泊発電所（1，2号炉）

敷地の地質に関する

指摘事項について

昭和59年 3月13日

第1.1図(1)谷形状確認位置図 (EL2.5m)

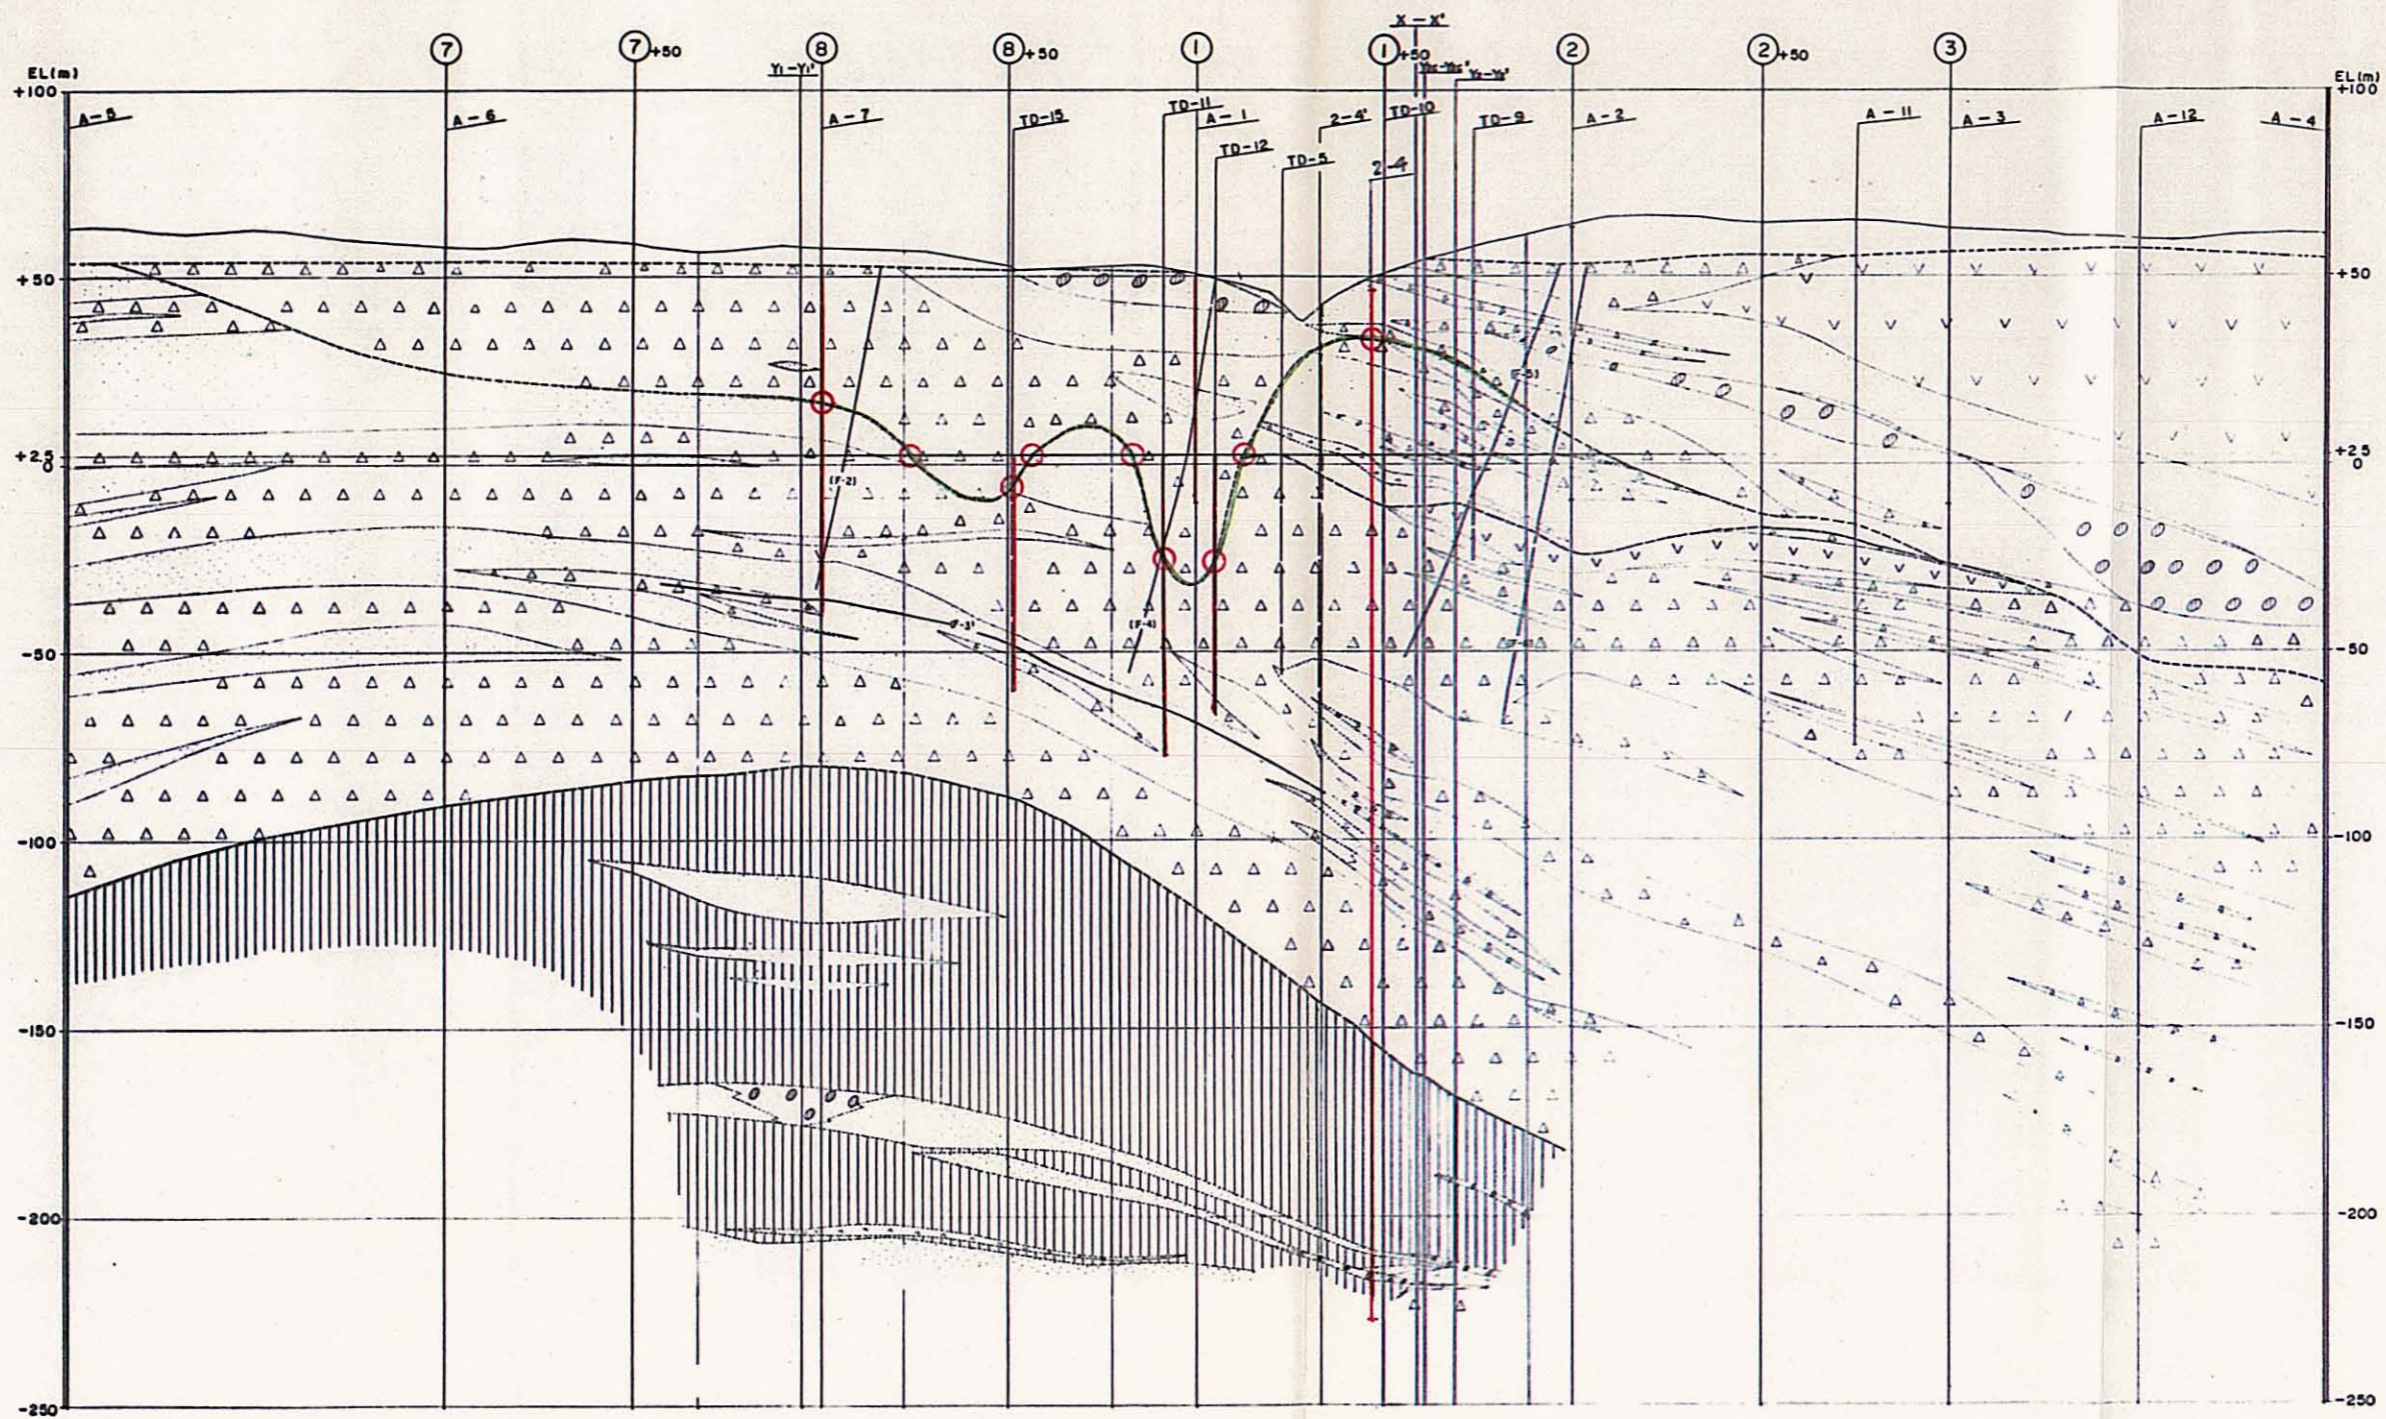
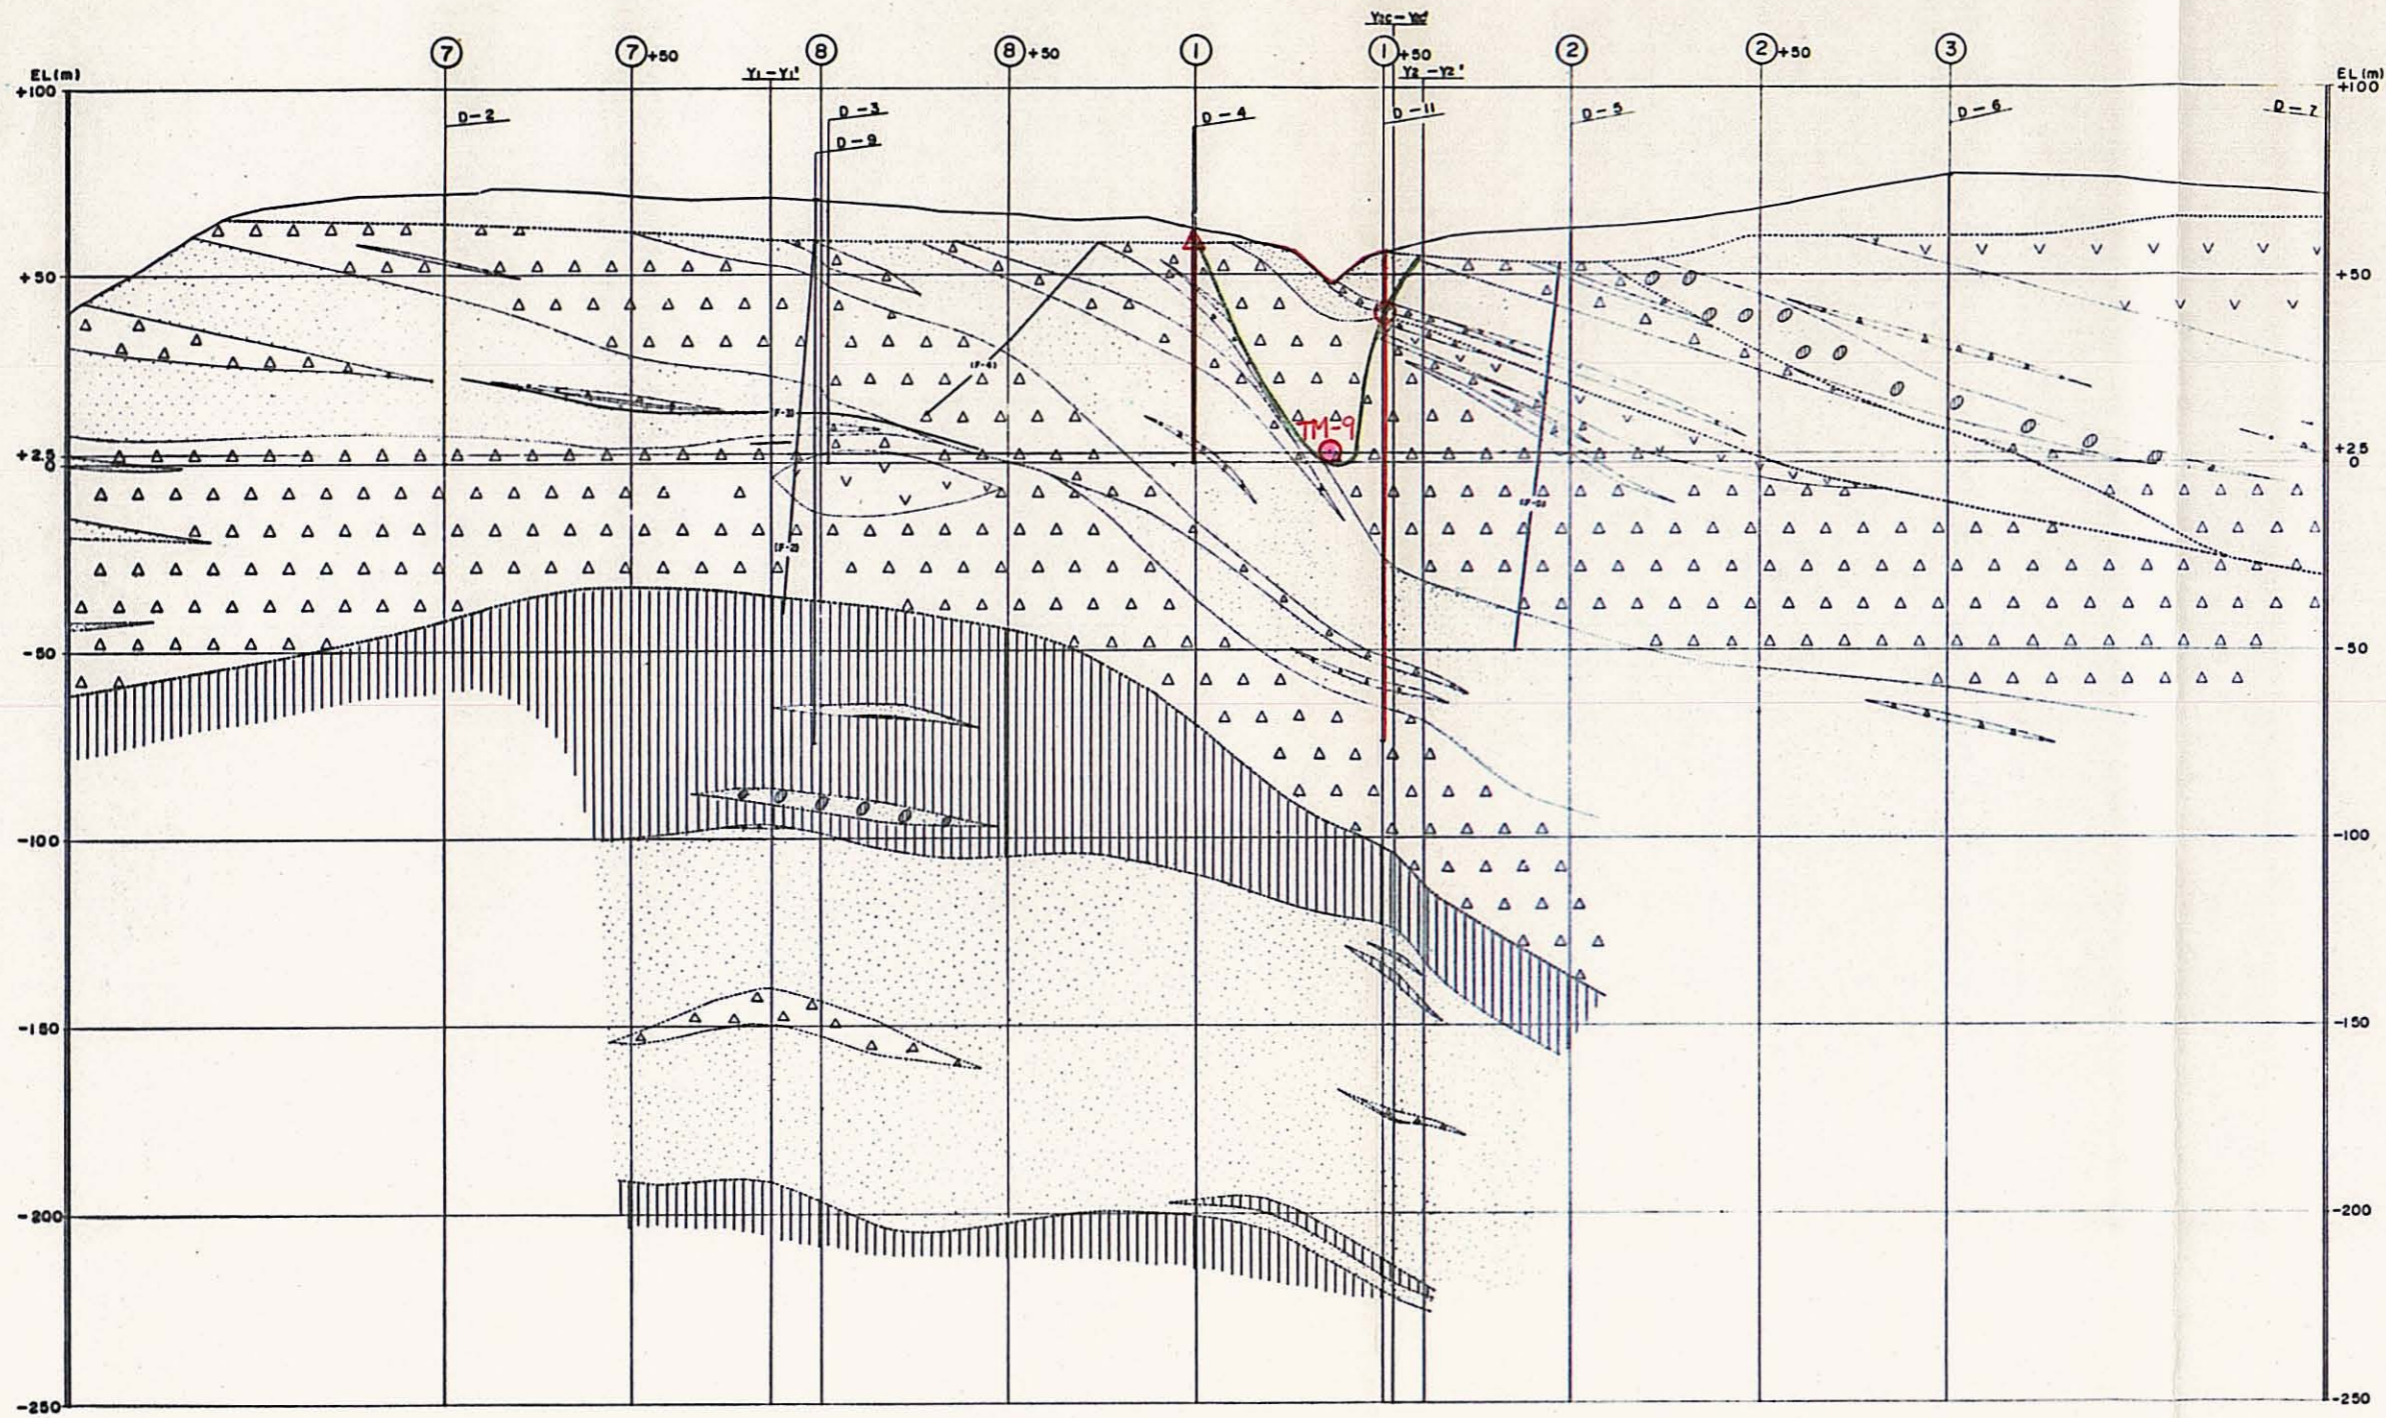
1. 神恵内累層火砕岩層中にみられる谷形状について

(1) 原子炉建屋付近の地表地質調査、ボーリング調査、試掘坑調査結果によると、上部層を抜きとった地質模型に示すように神恵内累層上部層基底面が1、2号炉中内付近に谷形状を呈すると考えられる部分が認められた。

谷形状の確認位置を第1.1図に、谷形状確認一覧表を第1.1表に示す。(添付資料 参照)

③ 第1.1図の地質断面図①、②及び③断面の①+50測線付近の中、下部層に撓曲が認められることから、その後敷地に撓曲作用があり、谷部に变形があったと考えられる。この撓曲は、④測線ではあまり明瞭ではない。

(い) 撓曲による①及び④断面の谷底付近の変位量は、第1.1図からみてそれぞれ $18m$ 程度、 $32m$ 程度と推定されるので、もし撓曲が起らなければ傾動前の谷底面の形状は、第1.3図の③線のようにほぼ平だらかたつものであったと考えられる。
